RV: Solicitud definición detalles arquitectónicos // Obra Alojamiento de Cadetes EMAVI

En referencia al proceso contractual 138-00-A-COFAC-DIFRA-2023 cuyo objeto es "OBRA PÚBLICA PARA LA CONSTRUCCIÓN DEL ALOJAMIENTO DE CADETES EN LA ESCUELA MILITAR DE AVIACIÓN "MARCO FIDEL SUÁREZ" con toda atención me permito informar lo siguiente:

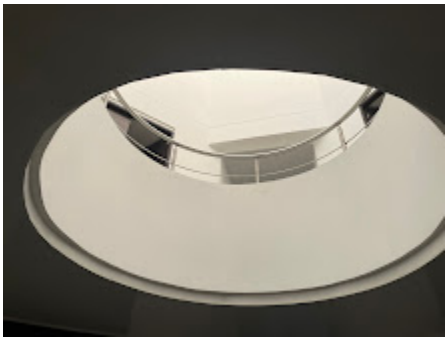
1. Se defina el diseño y detalle del remate del cielo raso en PVC, en la rotonda circular de acuerdo a lo solicitado por el contratista en una de las reuniones vía plataforma teams. (Se adjunta carpeta con fotografías tomadas de este detalle de como se realizo en la edificación denominada CACOM 3 de Cadetes y de como esta actualmente el espacio en Obra) una vez se tenga por favor enviarse en plano versión PDF, para así compartirlo a la interventoría.

2. Se defina el diseño y detalle del remate del cielo raso en PVC, en la entrada a los baños de todos los alojamientos, de acuerdo a lo solicitado por el contratista en una de las reuniones vía plataforma teams. (Se adjunta carpeta con fotografías tomadas de este detalle de como se realizó en la edificación denominada CACOM 3 de Cadetes y de como

1. Se da aval para realizar el remate del PVC En el cielo raso de las rotondas circulares, tal y como esta actualmente en el alojamiento de CACOM 3, siempre y cuando se realice de manera estetica y uniforme, con referencia a la imagen anexa al presente correo.
2. Se da aval para realizar el remate del PVC En el cielo raso de los dinteles de los baños, tal y como esta actualmente en el alojamiento de CACOM 3, siempre y cuando se realice

de manera estetica y uniforme, con referencia a la imagen anexa al presente correo.
3. El ítem de remate de la cubierta se solicita respetuosamente sea definido con el personal de asesores de ingeniería civil y asesores de la obra, por tratarse de un item no previsto.
4. La puerta de emergencia debe ser en vidrio templado laminado de 10 mm color azul lake como se contempla en el archivo de presupuesto de obra y especificaciones, los APUS son una guia de precios utilizada por la entidad, sin embargo el contratista es responsable de calcular dicho valor de acuerdo a lo solicitado por la entidad.
5. Adjunto se envía especificación técnica de juntas de dilatación para piso techo y muros.
